Legenda

errori grafici

Documento: **Piano delle Regole**

Localizzazione: **Via dei Carpini**

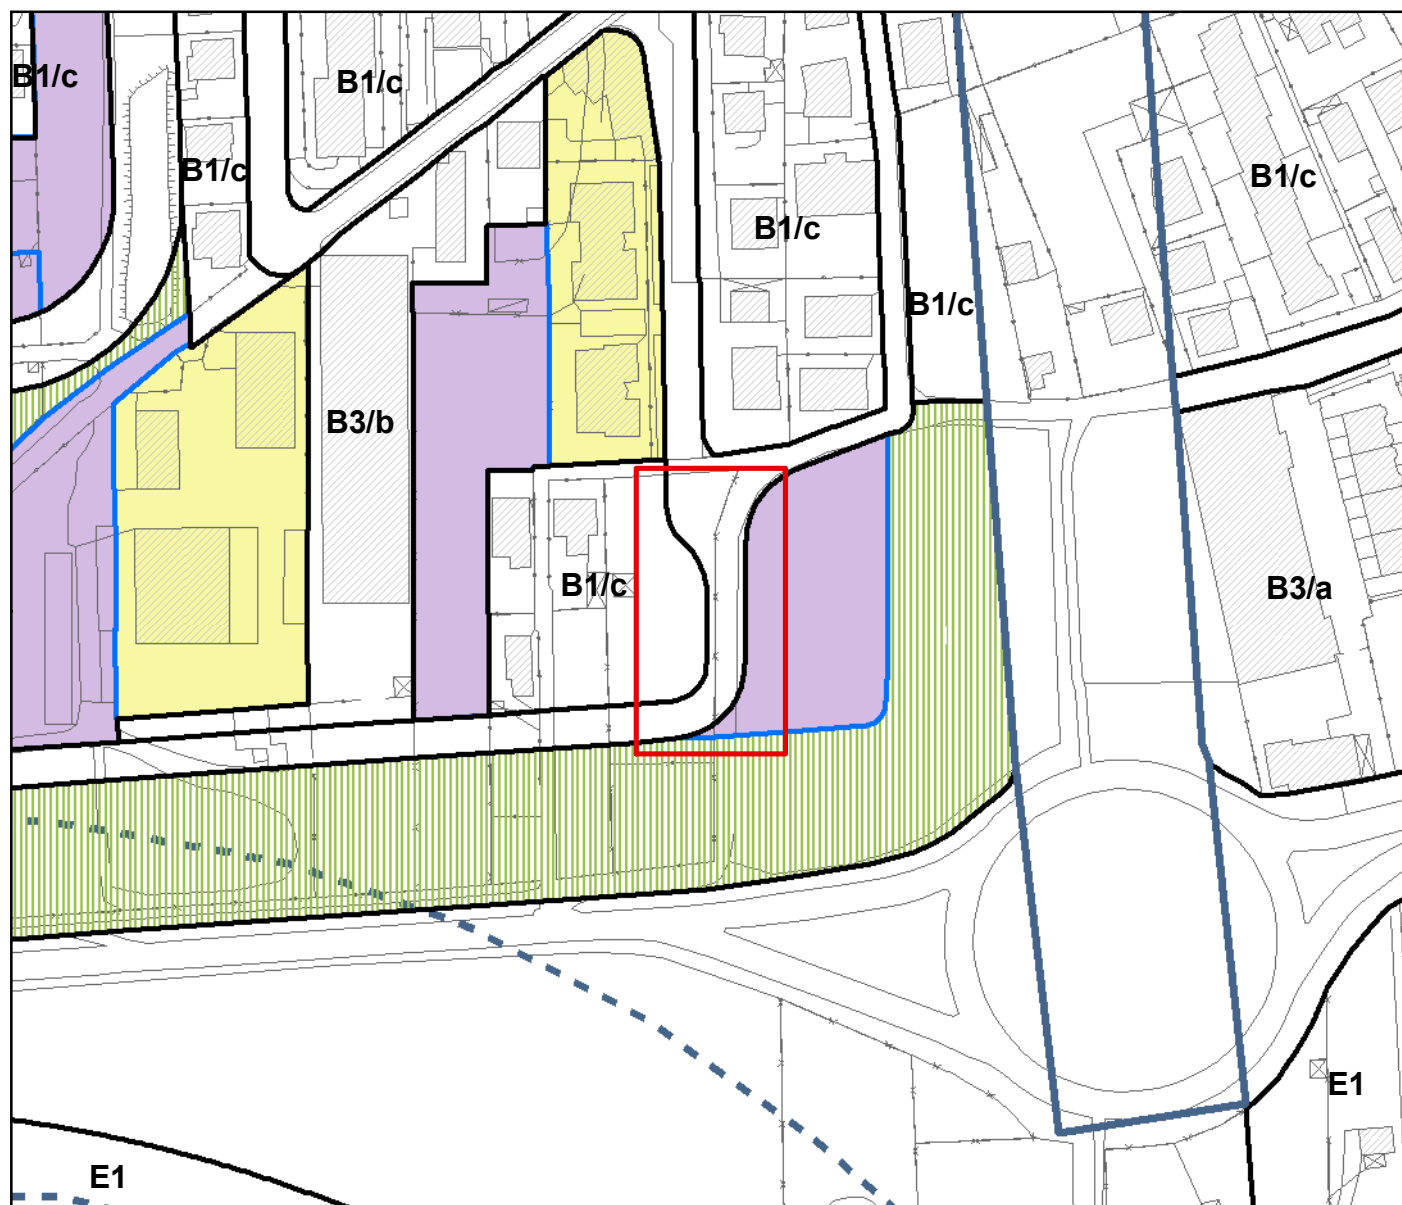
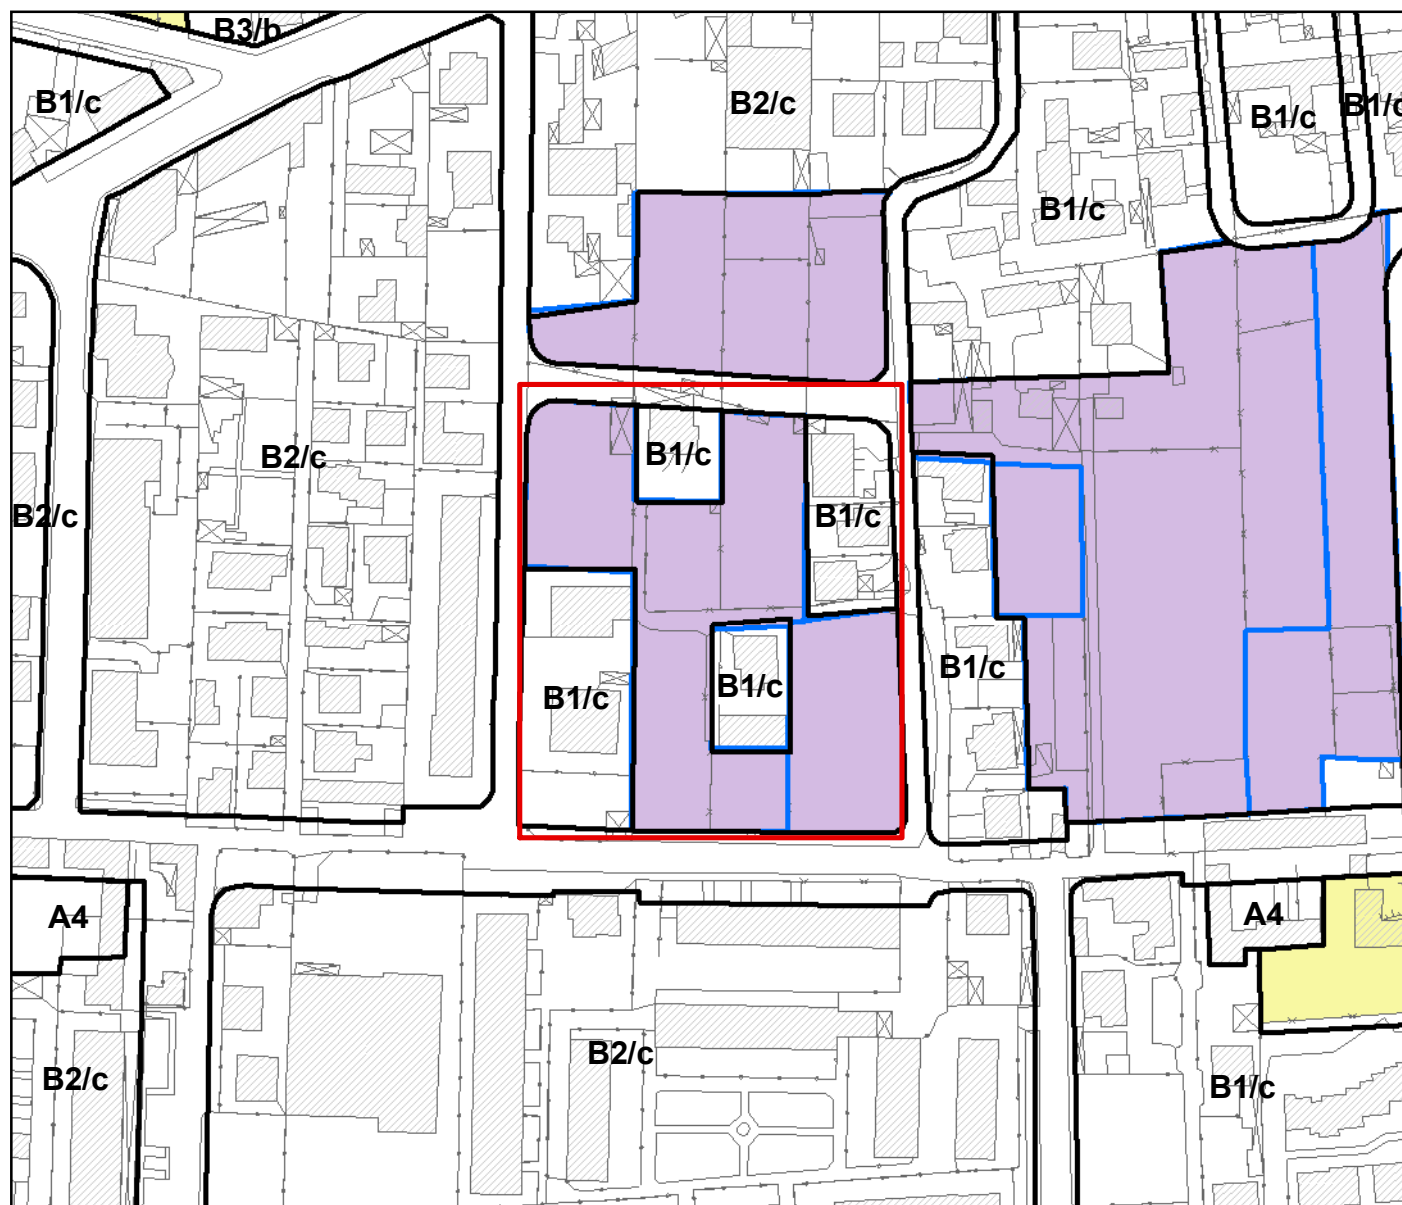
sovrapposizione tra "area di rigenerazione e ricollocazione volumetrica" e sede stradale

Allineare area di rigenerazione a limite stradale

Localizzazione: **Via Piombina**

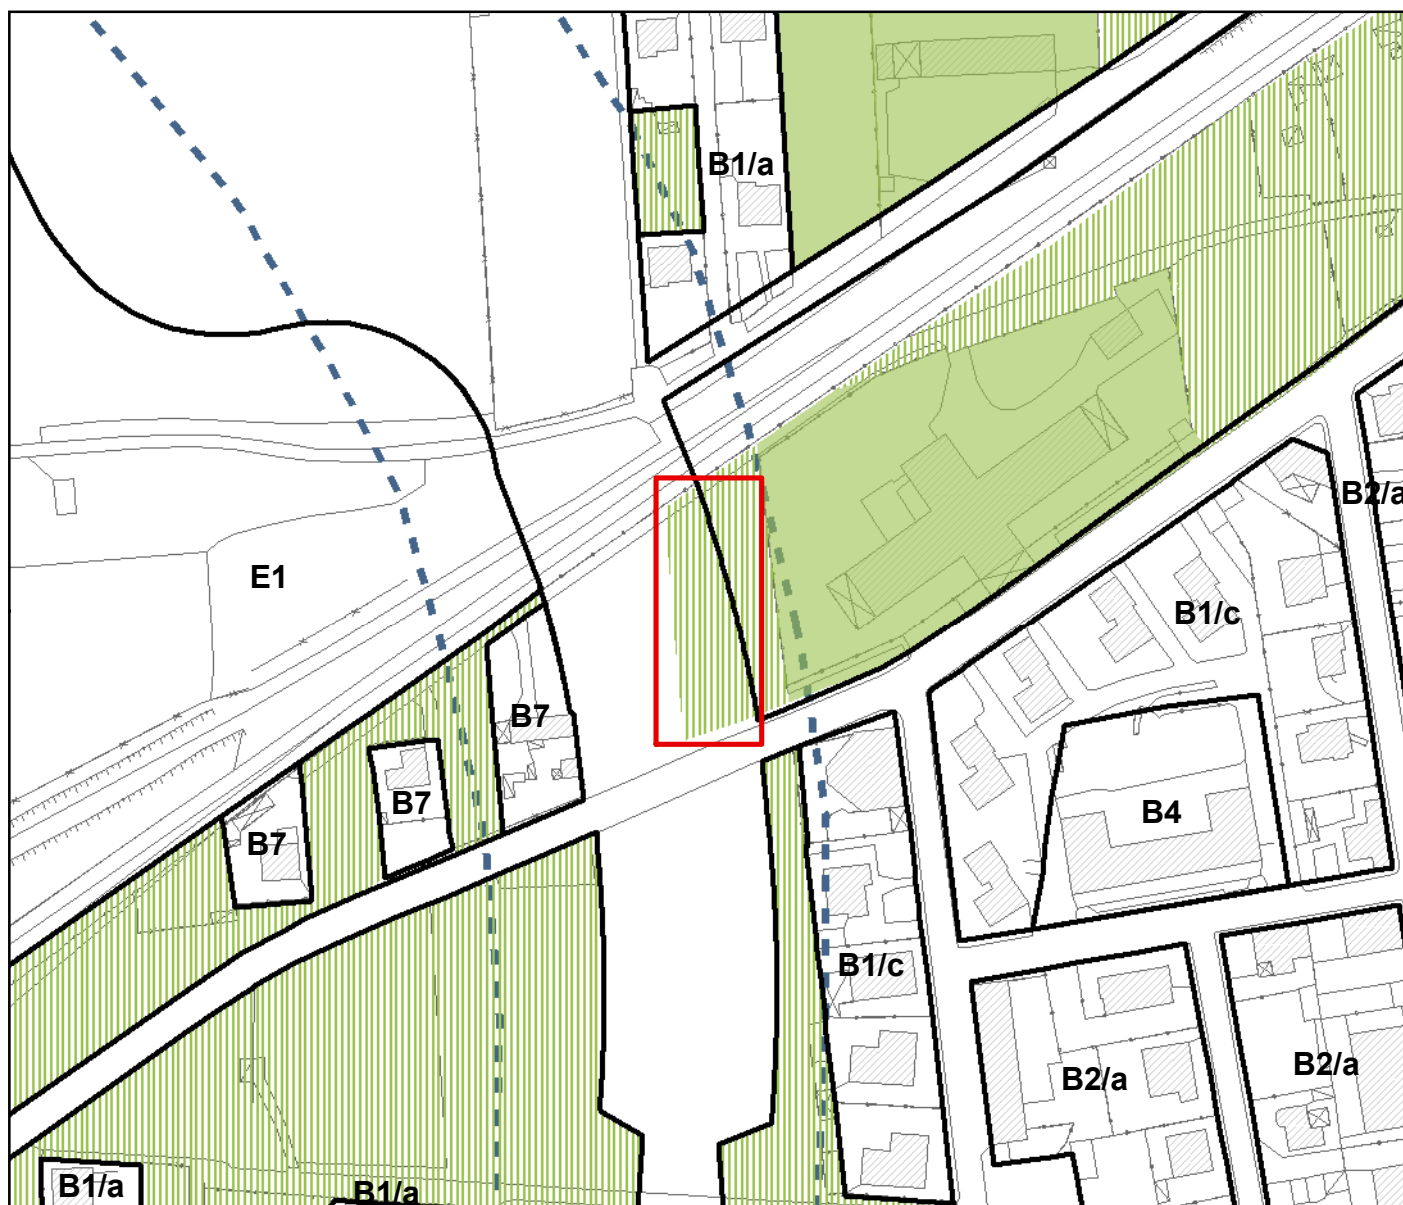
errato allineamento tra "aree a servizi previsti disciplinate dal Piano dei Servizi" e sede stradale

Spostare il limite stradale sullo stato di fatto corrispondente alla sottozona B7

Localizzazione: **Via Piombina**

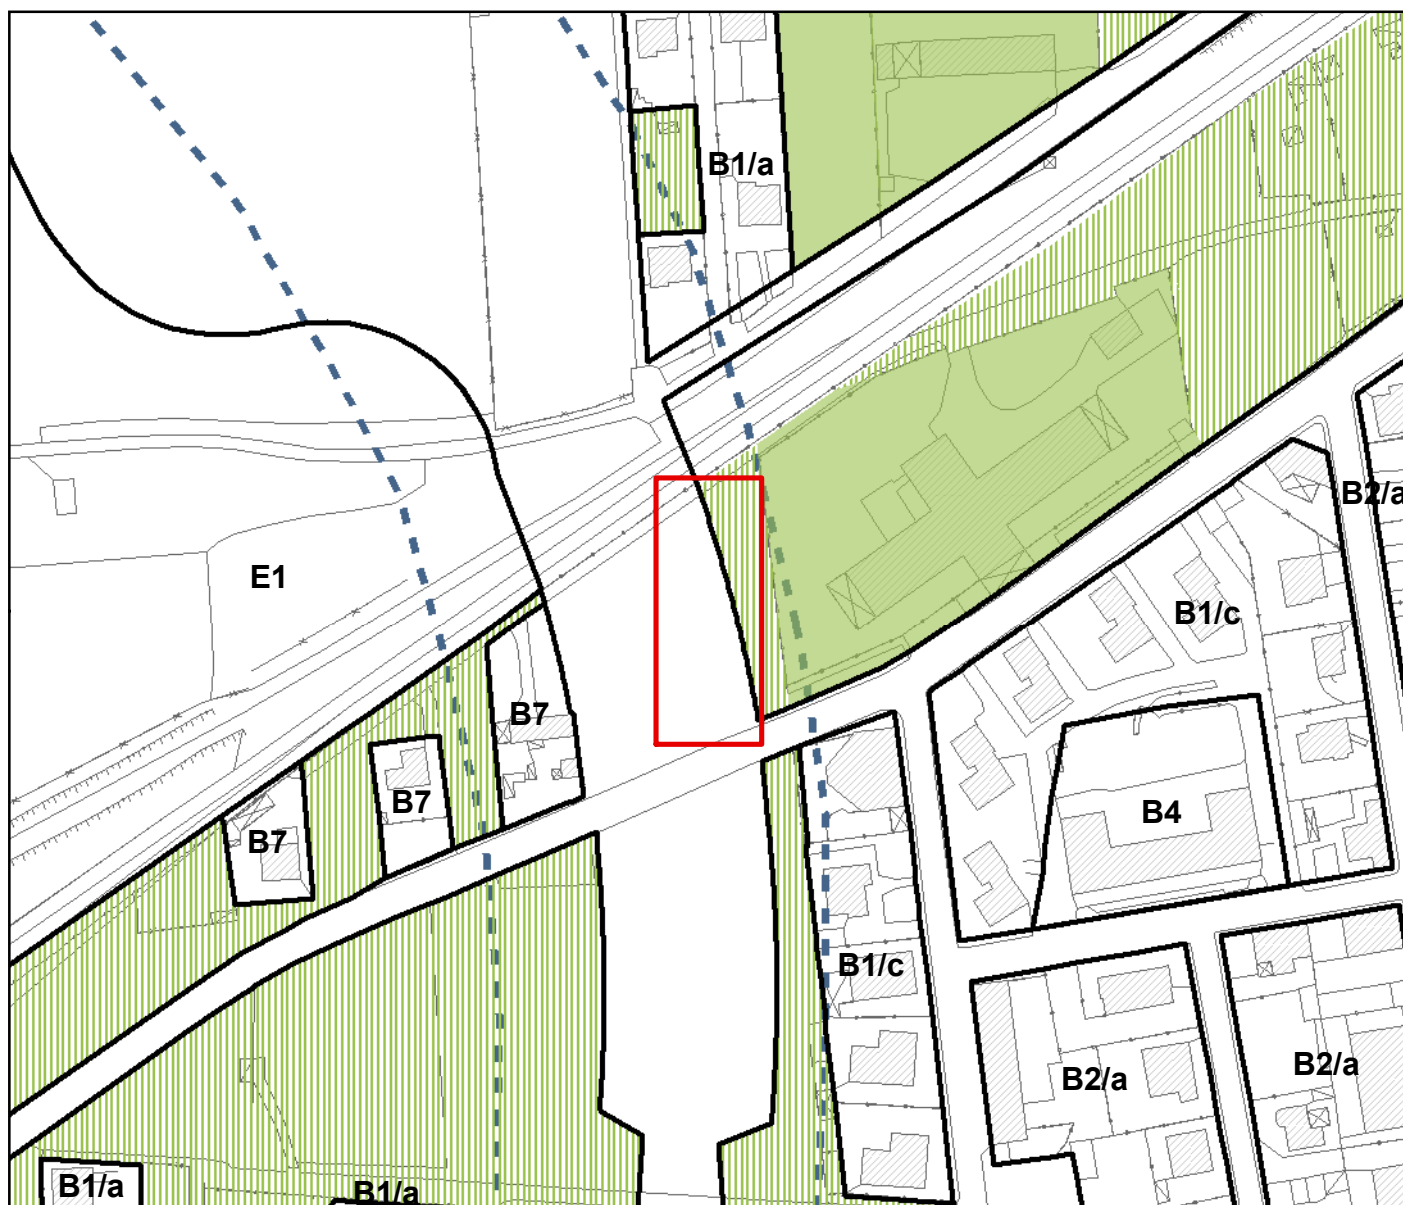
sovrapposizione tra "aree a servizi previsti disciplinate dal Piano dei Servizi" e sede stradale

Eliminare parte di servizio di previsione ricadente in sede stradale

Localizzazione: **Via Longù**

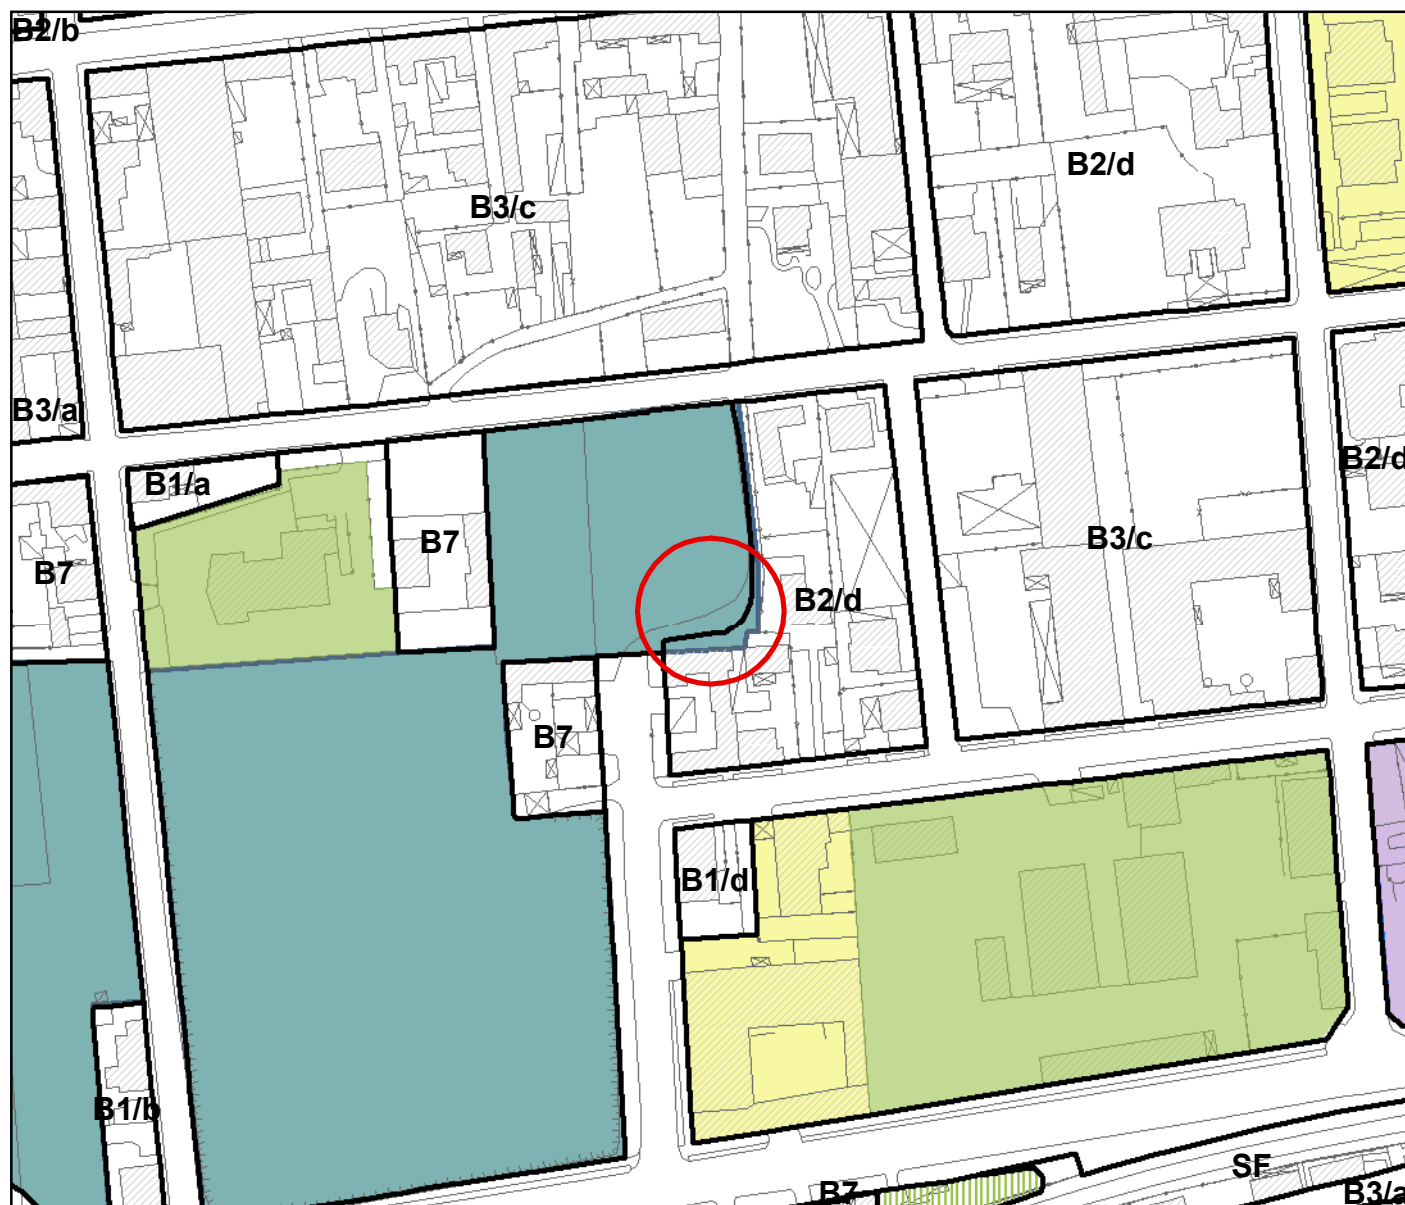
area non azzonata tra "aree a servizi esistenti disciplinate dal Piano dei Servizi", "aree a servizi previsti disciplinate dal Piano dei Servizi" e sede stradale

Estendere aree a servizi fino al limite stradale

Localizzazione: **Via Taormina interno**

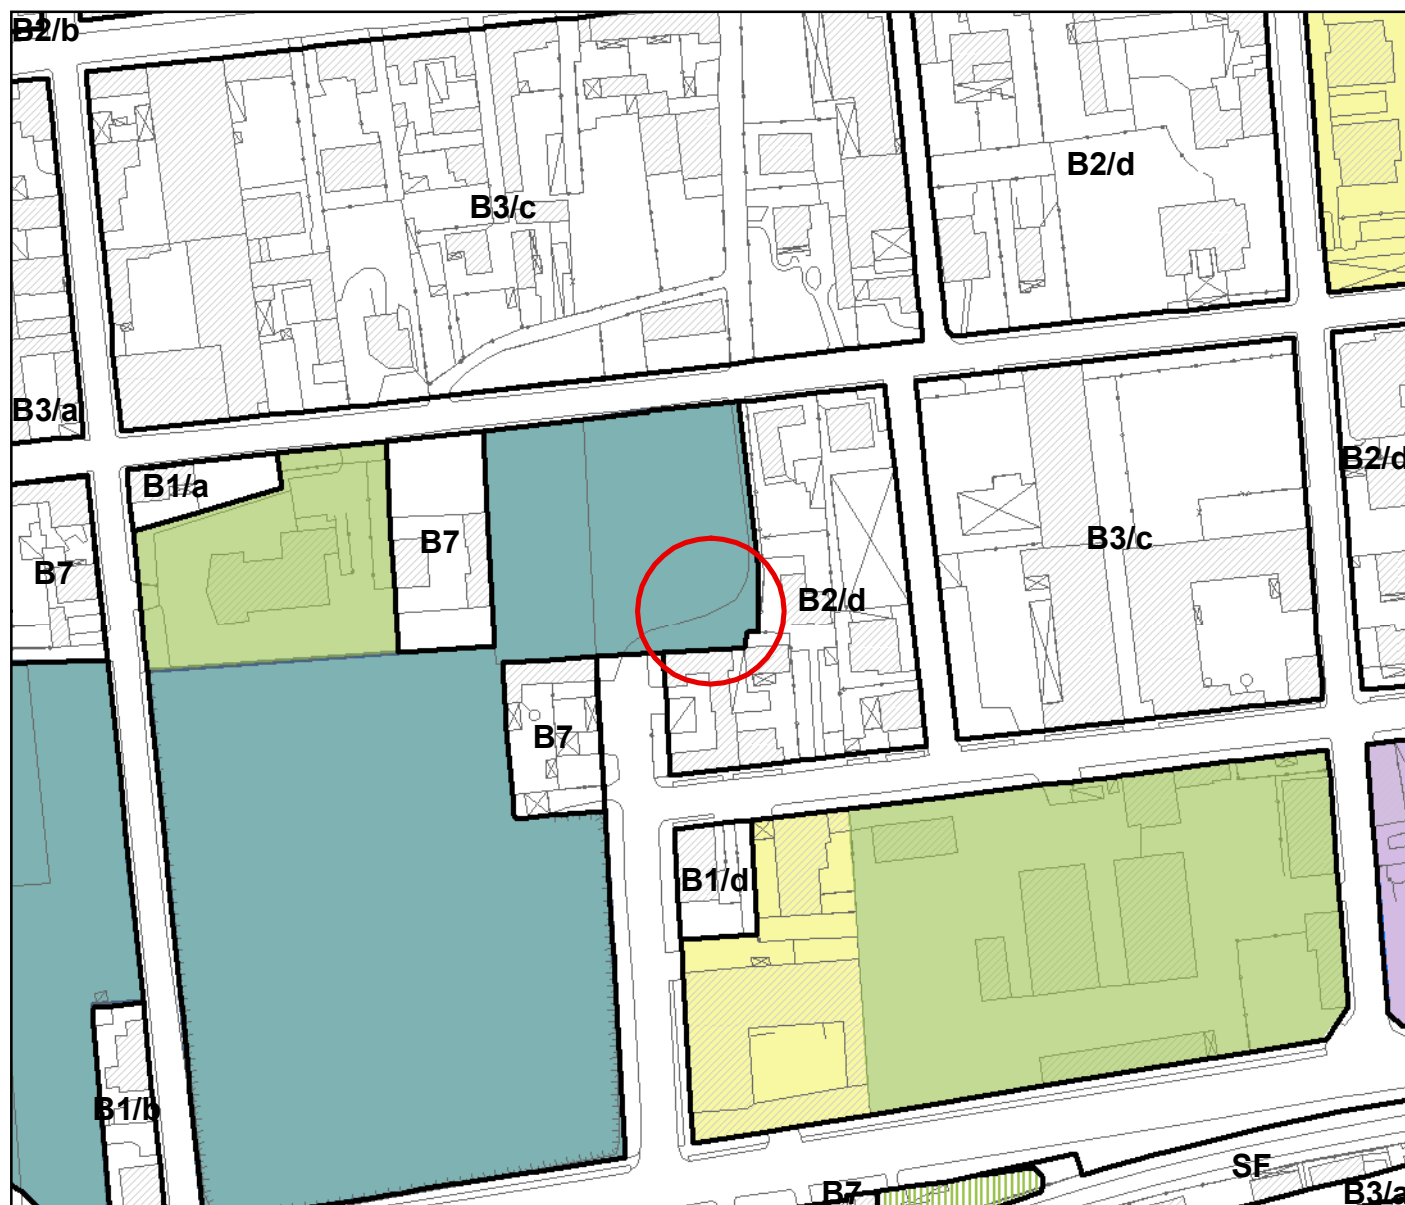
errato allineamento tra "ATRU" e sottozona B2/d

Allineare sottozona B2/d ad ATRU
